# 汚染水対策の現況と今後について

2022年12月21日

東京電力ホールディングス株式会社

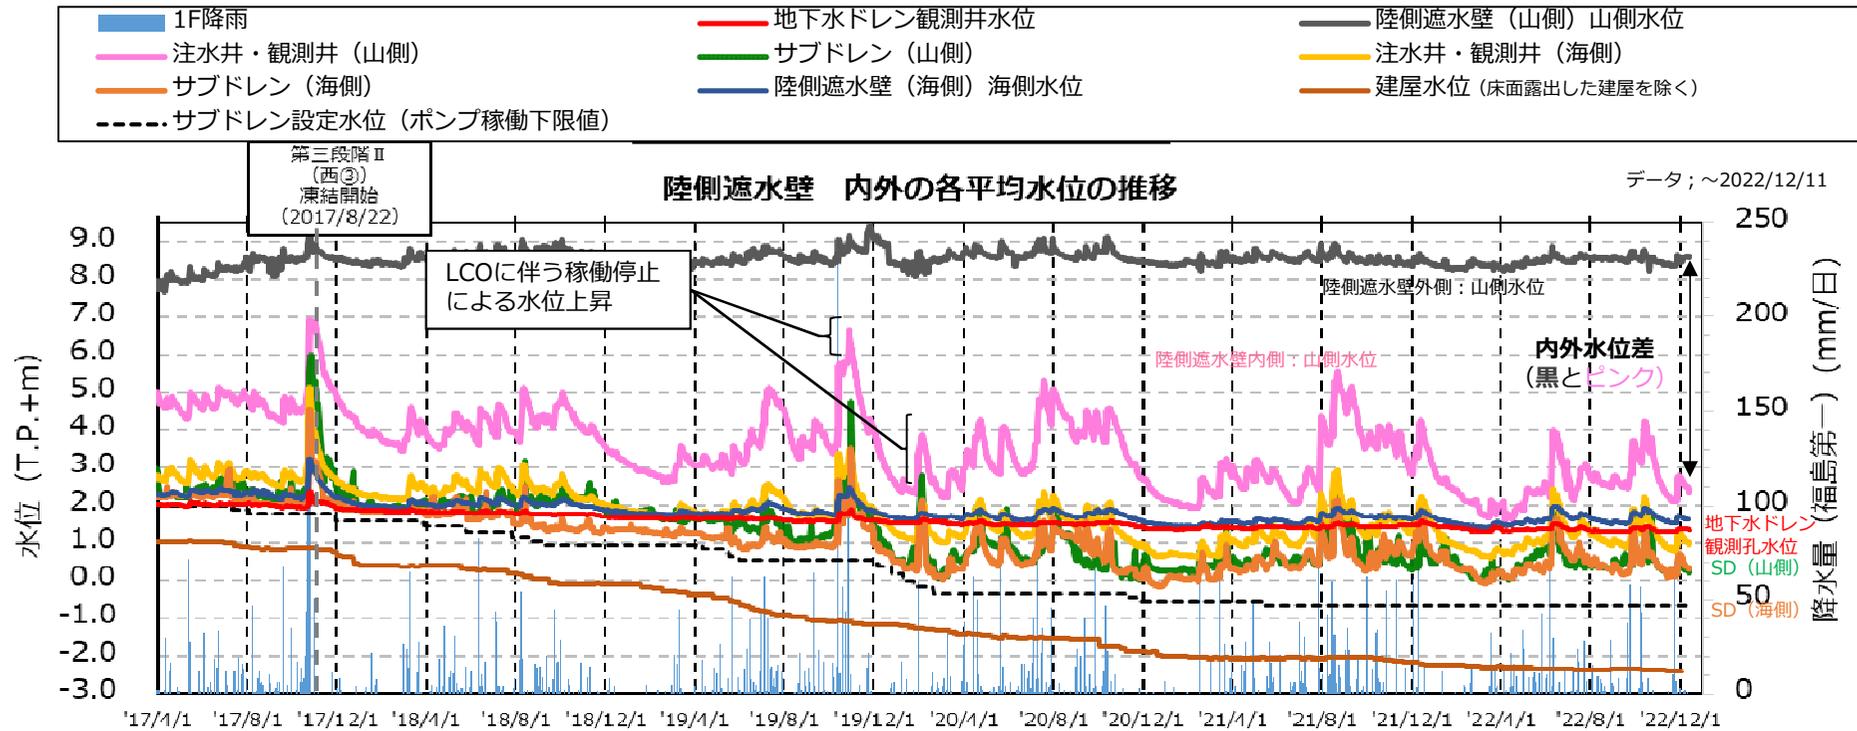
コメント	状況	資料参考ページ	今後の扱い(希望)
建屋の水位を低下させたときに地下水の建屋流入量の変化を確認し、貫通部の位置など流入量抑制のためのデータを蓄積すること。(第70回、第79回) 第74, 84, 92 回会合にて回答(継続)	建屋流入量は2号機及び3号機で多かったが、フェーシング等の対策を継続していく事で、2号機(10m <sup>3</sup> /日程度) 3号機(20m <sup>3</sup> /日程度) 抑制されている状況	P10~p12、p18 建屋流入量 P17、p67~p70 貫通部	第105回会合報告で完了として頂き、その後は、年度の結果を定例面談で報告
凍土壁に代わる構造壁の設置や導入等、遮水壁の取扱いを含め建屋の根本的な止水対策について、いつ、どのように作成するのか全体の工程を示すこと。(第78, 90, 99回)	2028年度を目安に局所的な建屋止水と並行して建屋外壁部の全面的な止水工法に関して課題や必要な調査内容の検討を開始する。まずは3号機原子炉建屋周辺を対象に行う。	P32~34 中長期的な汚染水対策について	まずは、今後のスケジュールの更なる具体化を行う予定。定例面談で報告し、内容により監視評価検討会で報告
建屋貫通部・建屋間ギャップなどの止水措置について、スケジュールを含め全体の計画を示すこと。また、2号機タービン建屋や廃棄物処理建屋などの止水措置も並行して検討を進めること。(第99回)	2023年度は5, 6号機で試験を行い、2025年度末までに3号機、その他号機はそれ以降の展開を予定する。 2号機ブローアウトパネルは閉止済み。その他開口部も2023年度中対策予定	P19~p26 P62~p66 P71~p81 局所的な建屋止水 P52~p53 建屋開口部	第105回会合報告で完了として頂き、その後は、年度の汚染水発生量と合わせて、定例面談で進捗報告
3号機の排気筒下のレッドゾーン周辺の雨水対策(3号機屋根の雨水排水対策)として、瓦礫の撤去・フェーシングの実施等について早期に検討を進めること。(第99回)	サブドレンNO40で検出されたPCB含有油の拡散対策結果を評価の上、周辺工事(排気筒撤去等)と調整の上、2028年度までを目標にフェーシングを検討する	P8 油拡散対策 P29 フェーシング	第105回会合報告で完了として頂きたい

遮水壁のブライン配管等の設備について補強等も含めて設計として改良点がないか検討すること。(第99回)	全ジョイント(458箇所)の遊間計測中。直ちに漏えいリスクがある個所はなかったが遊間が大きい個所は認められた。年度内に再度全箇所計測し、改良点を検討予定	P14~p15、p60 ~p61 遊間計測	測定結果、考察をまとめ、今後報告
